RENESAS TECHNICAL UPDATE

製品分類	MPU & MCU		発行番号	TN-16C-A196A/J		Rev.	第1版
題名	R32C/156グループハードウェアマニュアルの誤記訂正			情報分類	技術情報		
適用製品	R32C/156グループ		対象ロット等	関連資料	R32C/156グループ ハードウェアマニュアル Rev.1.01 (RJJ09B0538-0101)

R32C/156グループ ハードウェアマニュアル Rev.1.01 において誤記がありましたので、以下のとおり訂正いたします。

図26.1 入出力端子ブロック図(代表例) (i=0~15、j=0~7)

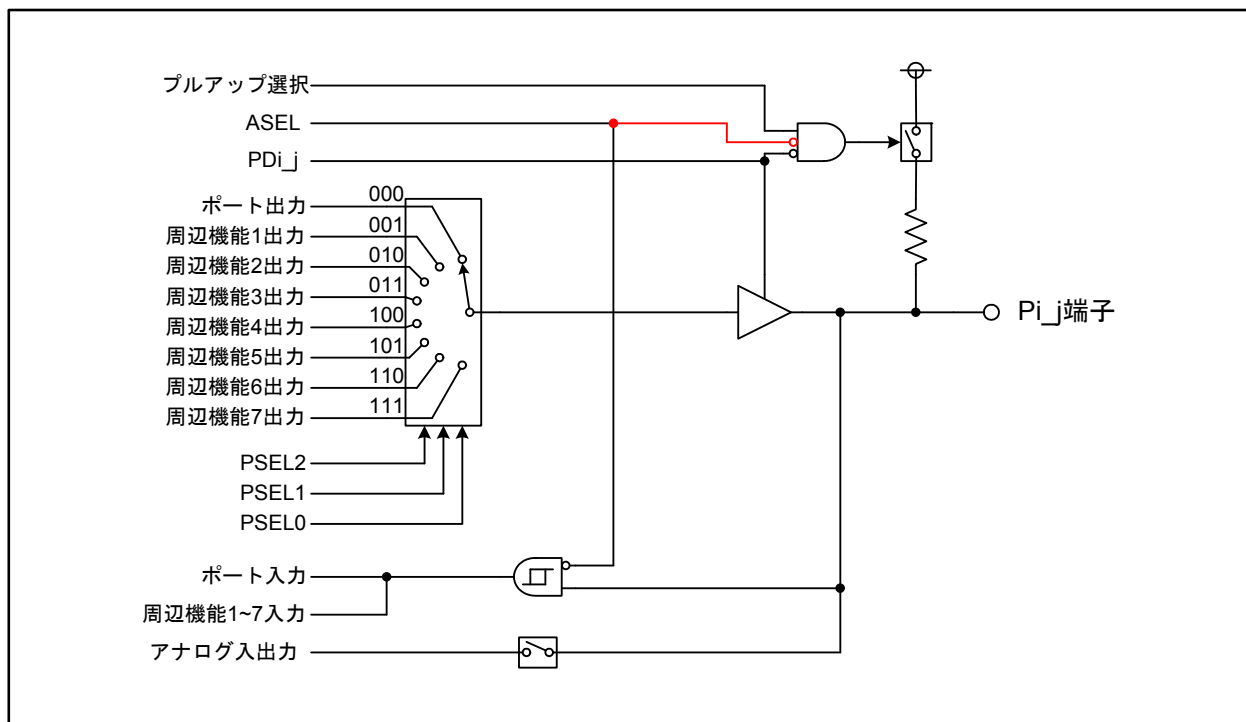
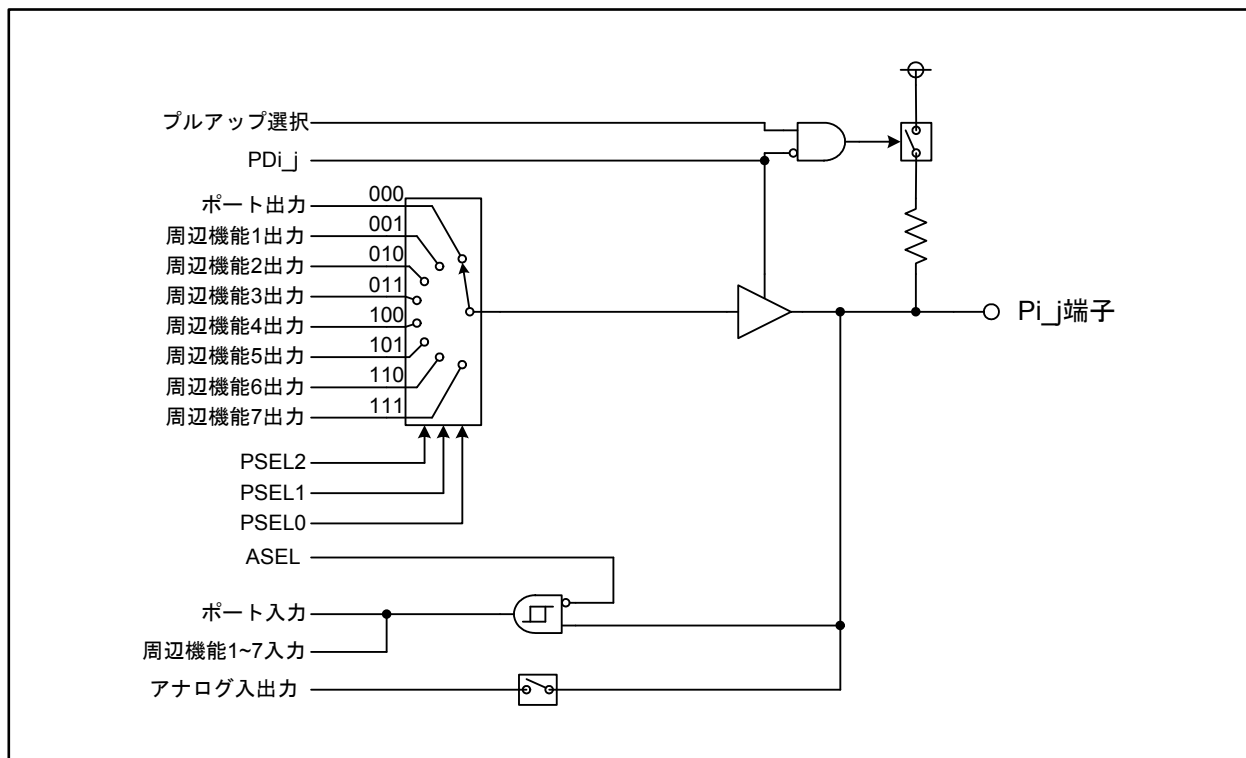
図26.1を以下のとおり訂正いたします。
